ПАСПОРТ ДОСТУПНОСТИ
объекта социальной инфраструктуры (ОСИ)
№ 188

1.1. Наименование (вид) объекта: Муниципальное автономное дошкольное образовательное учреждение «Центр развития ребенка – детский сад № 112» г. Сыктывкара

1.2. Адрес объекта: 167005, Республика Коми, г. Сыктывкар, ул. Петрозаводская, 50

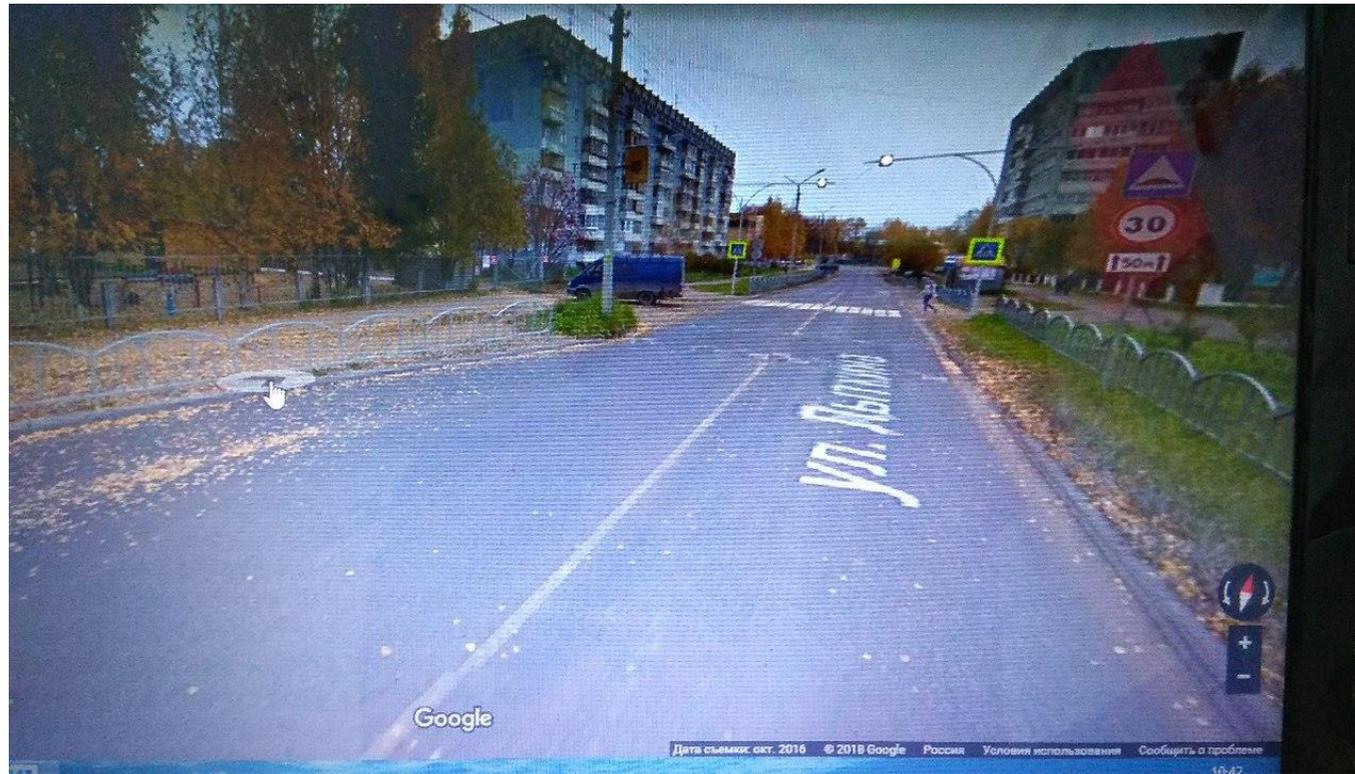
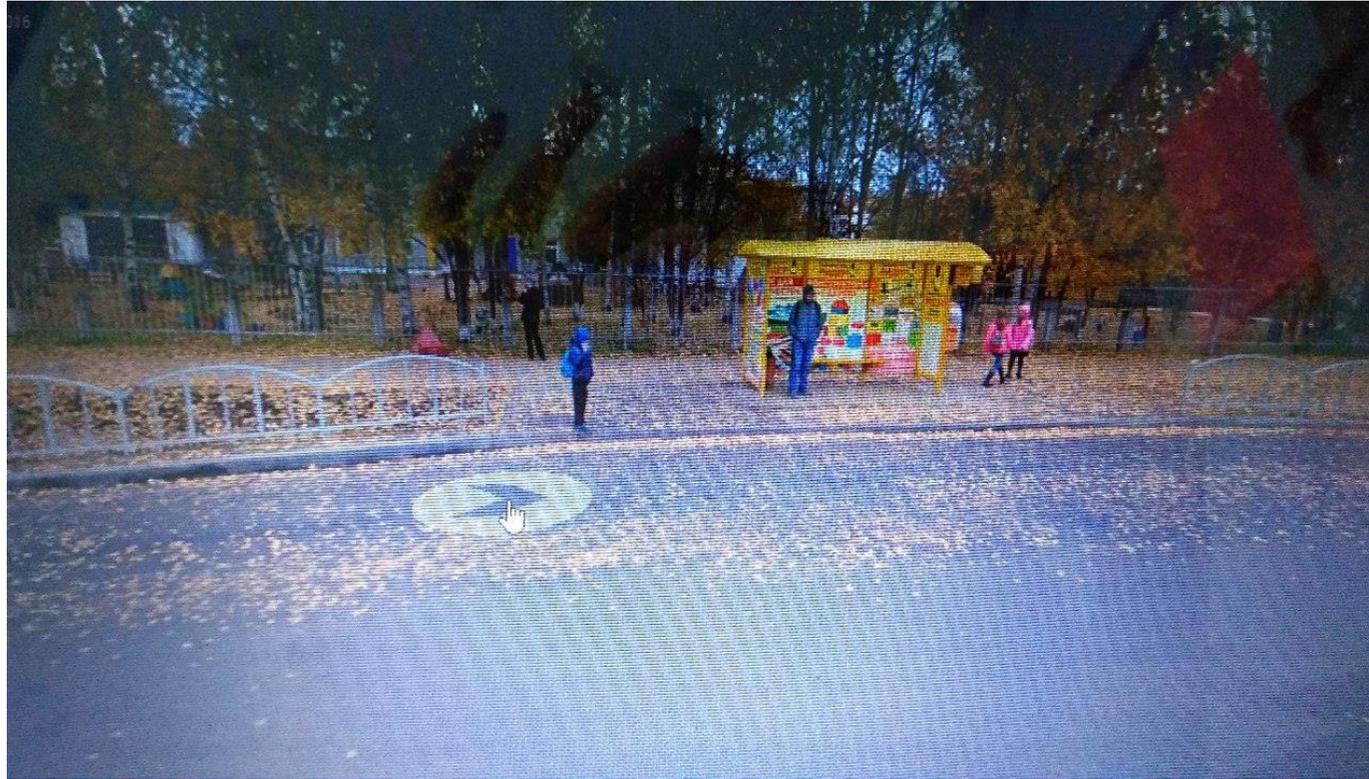
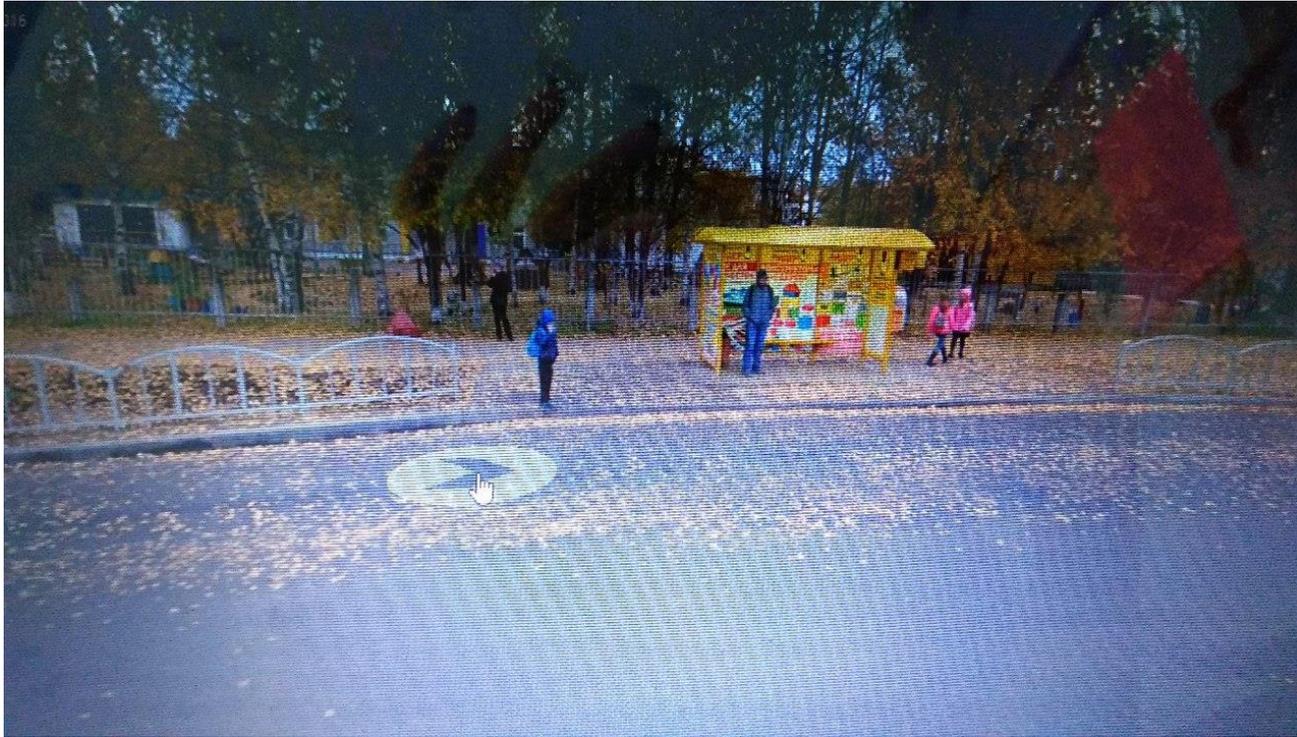
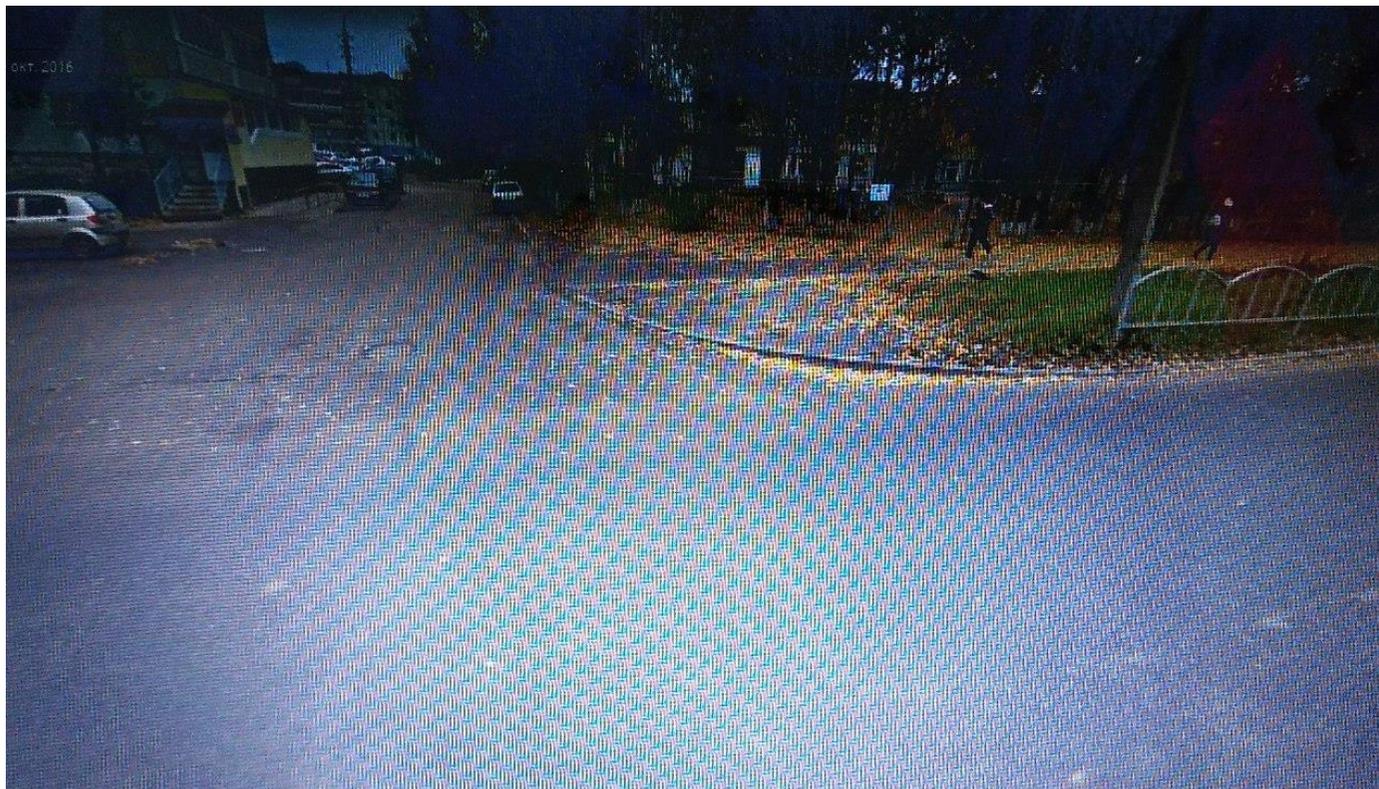
1.1	Пути движения от остановки до границы территории	есть		1-9	<p>Остановка «43 школа»</p> <ul style="list-style-type: none"> - не соответствуют нормативам размеры площадки автобусной остановки; - нарушена целостность покрытия площадки автобусной остановки; - информация о расписании движения автобуса отсутствует; - не выделены контрастным цветом стойки на площадке; - отсутствует бордюрный пандус на автобусной площадке; - отсутствует схема движения к объекту для МГН; - отсутствуют выделенные места на остановочном комплексе для инвалидов на креселе-коляске; - водители общественного транспорта не проинструктированы по правилам работы с МГН; 	К,О,С, Г,У	<p>Организовать путем обращения к администрации УДО АМО ГО «Сыктывкар»:</p> <ul style="list-style-type: none"> - обустройство площадки (2400x7000 мм) с линией безопасности на расстоянии 420 мм от её края, высотой бордюра 140 - 160 мм. с бордюрным пандусом на площадке (зоны посадки на транспорт должны быть оснащены, не менее чем одним бордюрным пандусом); - восстановление целостности покрытия площадки; - установить остановочный комплекс; - выделение находящиеся на площадке препятствия контрастным цветом; установить информационные указатели, облегчающие навигацию по пути следования к ОСИ (Методическое пособие по созданию системы дорожных указателей к объектам культурного наследия и иных носителей информации, 2013г.); - восстановить целостность покрытия (выбоины, трещинки, скосы) путей движения 	Ремонт ТСР, Орг.

<p>- в зимний период недостаточно хорошо производится очистка посадочной и остановочной площадки общественного транспорта.</p> <p>Остановка «43 школа» по нечетной стороне</p> <ul style="list-style-type: none"> - не соответствуют нормативам размеры площадки автобусной остановки; - нарушена целостность покрытия площадки автобусной остановки; - информация о расписании движения автобуса отсутствует; - не выделены контрастным цветом стойки на площадке; - отсутствует бордюрный пандус на автобусной площадке; - отсутствует схема движения к объекту для МГН; - отсутствуют выделенные места на остановочном комплексе для инвалидов на кресле-коляске; - водители общественного транспорта не проинструктированы по правилам работы с МГН; - в зимний период недостаточно хорошо производится очистка посадочной и остановочной площадки общественного транспорта. <p>Пути движения от остановок</p> <ul style="list-style-type: none"> - на пути движения нерегулируемый пешеходный 	<p>до ОСИ;</p> <ul style="list-style-type: none"> - выделить люки контрастным цветом; - в местах пересечения пешеходных и транспортных путей, имеющих перепад высот более 0,015 м, пешеходные пути устраивают съездами с двух сторон проезжей части или искусственными неровностями по всей ширине проезжей части. На переходе через проезжую часть должны быть установлены бордюрные съезды шириной не менее 1,5 м, которые не должны выступать на проезжую часть СП 59.13330.2016 п. 5.1.5; - ширина пешеходного пути с учетом встречного движения инвалидов на креслах-колясках должна быть не менее 2,0 м. В условиях сложившейся застройки в затесненных местах допускается в пределах прямой видимости снижать ширину пешеходного пути движения до 1,2 м. При этом следует устраивать не более чем через каждые 25 м горизонтальные площадки (карманы) размером не менее 2,0x1,8 м для обеспечения возможности разезда инвалидов на креслах-колясках СП 59.13330.2016 п. 5.1.7; - продольный уклон путей движения, по которому возможен проезд инвалидов на креслах-колясках, не должен превышать 5%, поперечный - 2%. СП 59.13330.2016 п. 5.1.7; - в местах изменения высот поверхностей пешеходных путей их выполняют плавным понижением с уклоном не более 1:20 (5%) или устраивают съездами СП 59.13330.2016 п. 5.1.8; - при устройстве съездов их продольный уклон должен быть не более 1:20 (5%), около здания - не более 1:12 (8%), а в местах, характеризующихся стесненными условиями, -

<p>переход;</p> <ul style="list-style-type: none"> - на пути движения присутствуют ненормативная высота бордюров; - присутствуют люки не выделенные контрастом; - ширина пути движения не соответствует норме; - нарушена целостность асфальтного покрытия по пути встречаются ямы и выбоины; - отсутствует навигация по пути движения к ОСИ. 		<p>не более 1:10 на протяжении не более 1,0 м. СП 59.13330.2016 п. 5.1.8; <ul style="list-style-type: none"> - перепад высот между нижней гранью съезда и проезжей частью не должен превышать 0,015 м. СП 59.13330.2016 п. 5.1.8; - проводить обязательный инструктаж водителей общественного транспорта по правилам посадки и высадки пассажиров в т.ч. МГН и инвалидов на остановочных пунктах (высадка и посадка строго на определенном расстоянии от посадочной площадки удобной для комфортной и безопасной высадки и посадки пассажиров в т.ч. МГН и инвалидов); - в зимний период качественно производить очистку посадочной и остановочной площадки общественного транспорта. </p>

Состояние доступности территории оценено, как временно недоступное для инвалидов категории (К,О,С,Г,У), что не обеспечивает полноценного их нахождения их на объекте. Для обеспечения условной доступности необходимо создать систему информационной поддержки МГН на всех путях движения, восстановить целостность покрытия путей движения, оградить и выделить препятствия на путях движения, обустроить парковочные места для автомобилей инвалидов, назначить приказом сотрудников, ответственных за организацию ситуационной помощи, с разработкой должностных инструкций, проведением обучения правилам оказания ситуационной помощи и инструктажей со всеми сотрудниками (организационное решение).

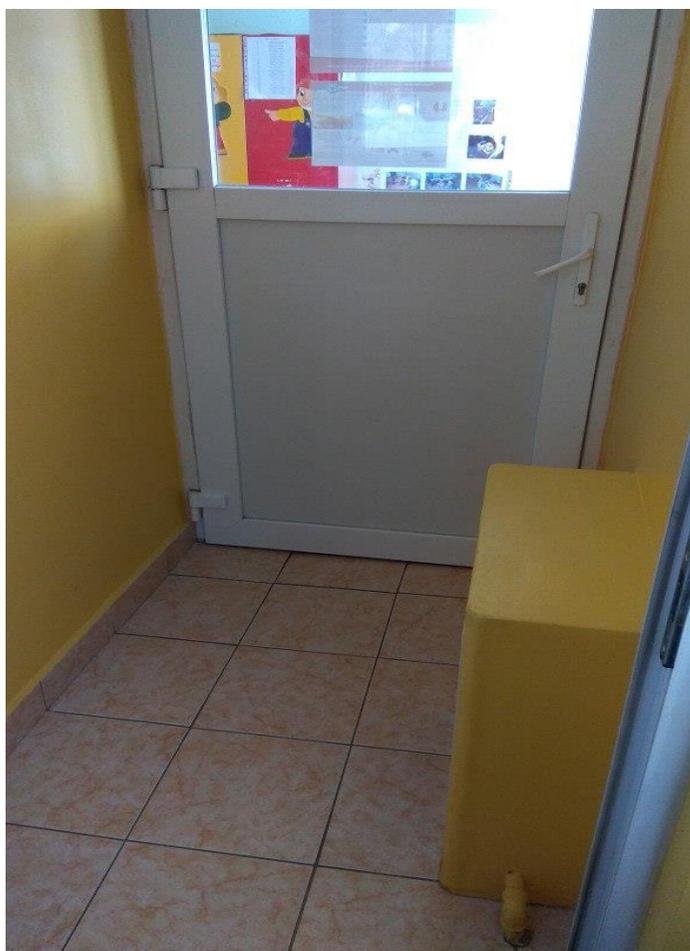
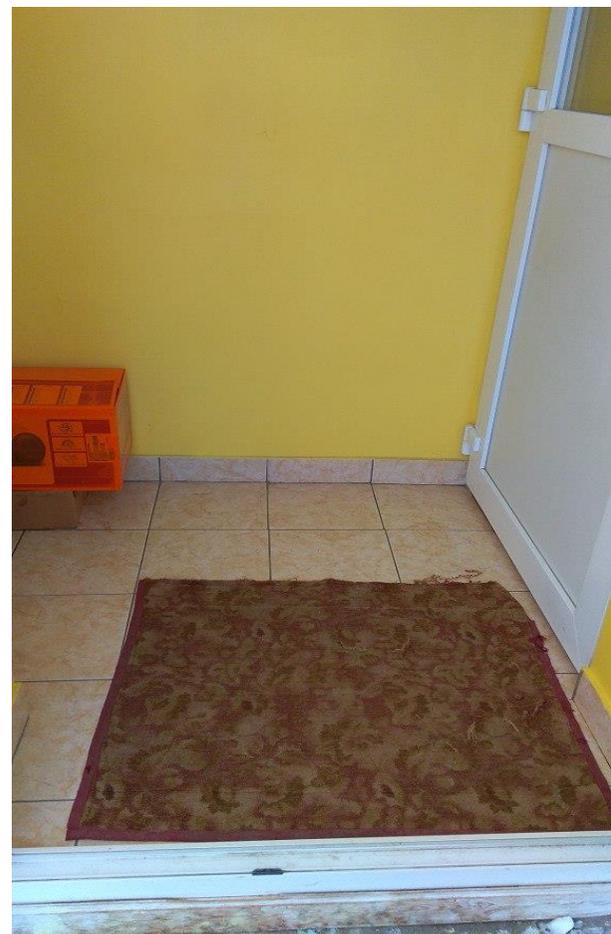
2.1	Лестница (наружная)	есть		10	<ul style="list-style-type: none"> - не установлены поручни; - отсутствует антискользящее покрытие; - отсутствуют тактильные предупреждающие перед лестничным маршем; - краевые ступени марша лестницы не выделены; - отсутствует кнопка вызова персонала. 	О, С	<ul style="list-style-type: none"> - ширина лестничных маршей внешних лестниц на участках проектируемых зданий и сооружений должна быть не менее 1,35 м. СП 59.13330.2016 п. 5.1.12; - при расчетной ширине марша лестницы 4,0 м и более следует предусматривать дополнительно центральные двусторонние разделительные поручни СП 59.13330.2016 п. 6.2.8; - ширина проступей следует принимать от 0,35 до 0,4 м (или кратно этим значениям), высоту подступенка - от 0,12 до 0,15 м. Все ступени лестниц в пределах одного марша должны быть одинаковыми по форме СП 59.13330.2016 п. 5.1.12; - наружные лестницы должны иметь поручни с учетом технических требований к опорным стационарным устройствам 	Ремонт ТСР, Орг.

зоны, независимое от уличного освещения.	
2.3	Входная площадка (перед дверью)	есть		10	<ul style="list-style-type: none"> - отсутствует антискользящее покрытие; - отсутствует тактильная предупреждающая полоса перед дверью; - отсутствует информация об объекте; - присутствует препятствие (грязезащитное покрытие и тп.). 	К, О, С, Г, У	<ul style="list-style-type: none"> - входная площадка при входах, доступных МГН, должна иметь водоотвод СП 59.13330.2016 п. 6.1.4; - входная площадка при входах, доступных МГН, должна иметь навес СП 59.13330.2016 п. 6.1.4; - поверхности покрытий входных площадок и тамбуров должны быть твердыми, не допускать скольжения при намокании и иметь поперечный уклон в пределах 1% - 2%. СП 59.13330.2016 п. 6.1.4; - размеры входной площадки с пандусом - не менее 2,2*2,2 м. СП 59.13330.2016 п. 6.1.4; - разместить информацию об ОСИ со стороны дверной ручки на высоте 1,4 – 1,75 м. с дублированием рельефными знаками и размерами знаков, соответствующими расстоянию рассмотрения; - разместить тактильные предупреждающие перед входной дверью; - закрепить грязезащитное покрытие; - дренажные и водосборные решетки, устанавливаемые на входных площадках, должны устанавливаться на одном уровне с поверхностью покрытия пола СП 59.13330.2016 п. 6.1.8; - предусмотреть освещение всех участков зоны, независимое от уличного освещения. 	Ремонт, ГСР, Орг.

2.4	Дверь (входная)	есть		10	<ul style="list-style-type: none"> - ширина двери 1 м.; - высота порога 20 см.; - доводчик не отрегулирован; - дверные наличники (края дверного 	К, О, С	<ul style="list-style-type: none"> - при двухстворчатых входных дверях ширина одной створки (дверного полотна) должна быть 0,9 м. При проектировании реконструируемых, подлежащих 	Ремонт, ГСР, Орг.

2.5	Тамбур	есть		1там. -	1)- размер тамбура глубина 1,49м.,	К, О, С,	- глубина тамбуров и тамбур-шлюзов при	Ремонт,

<p>12, 2 там. - 11</p> <p>ширина 1,53 м.;</p> <ul style="list-style-type: none"> - пол выложен плиткой (пол скользкий при намокании); - отсутствует тактильная предупреждающая информация перед дверным проёмом; - ширина двери 0,95 м.; - высота порога 5 см.; - доводчик не отрегулирован; - дверные наличники (края дверного полотна) не выделены контрастным цветом; - на прозрачном полотне двери не отсутствует контрастная маркировка. <p>2) - размер тамбура глубина 1,53м., ширина 1,13 м.;</p> <ul style="list-style-type: none"> - пол выложен плиткой (пол скользкий при намокании); - отсутствует тактильная предупреждающая информация перед дверным проёмом; - ширина двери 0,95 м.; - высота порога 5 см.; - доводчик не отрегулирован; - дверные наличники (края дверного полотна) не выделены контрастным цветом; - на прозрачном полотне двери не отсутствует контрастная маркировка. 	<p>Г, У</p> <p>прямом движении и одностороннем открывании дверей должна быть не менее 2,45 м. при ширине не менее 1,60 м. СП 59.13330.2016 п. 6.1.8;</p> <ul style="list-style-type: none"> - глубина тамбуров и тамбур-шлюзов при последовательном расположении навесных дверей должна обеспечивать минимальное свободное пространство не менее 1,4 м. плюс ширина двери, открывающаяся внутрь междверного пространства СП 59.13330. 2016 п. 6.1.8; - ширина входных дверей принимается не менее 0,9 м. СП 59.13330. 2016 п. 6.1.5; - поверхности покрытий тамбуров должны быть твердыми, не допускать скольжения при намокании СП 59.13330.2016 п. 6.1.4; - отрегулировать доводчик, обеспечив открывание двери без усилий (19,5 Нм), обеспечивающее задержку автоматического закрывания дверей, продолжительностью не менее 5 секунд СП 59.13330.2012 п. 5.1.6, согласно п.41 Постановления Правительства РФ от 26.12.2014 года №1521 (с изменениями на 07.12.2016 г.); - нанести контрастный цвет по периметру двери (дверные наличники или края дверного полотна и ручки рекомендуется окрашивать в отличные от дверного полотна контрастные цвета); - нанести контрастную маркировку на двери (на прозрачных полотнах дверей и ограждениях (перегородках) следует предусматривать яркую контрастную маркировку в форме прямоугольника высотой не менее 0,1 м и шириной не менее 0,2 м или в форме круга диаметром от 0,1 	<p>ТСР, Орг.</p>

Состояние доступности входа № 1 оценено, как временно недоступное для инвалидов категории (К, О, С, Г, У), что не обеспечивает их полноценного нахождения на объекте. Для обеспечения условной доступности, необходимо установить кнопку вызова персонала, назначить приказом ответственными за организацию ситуационной помощи сотрудников, с разработкой должностных инструкций, с проведением обучения правилам оказания ситуационной помощи и инструктажей со всеми сотрудниками (организационное решение).
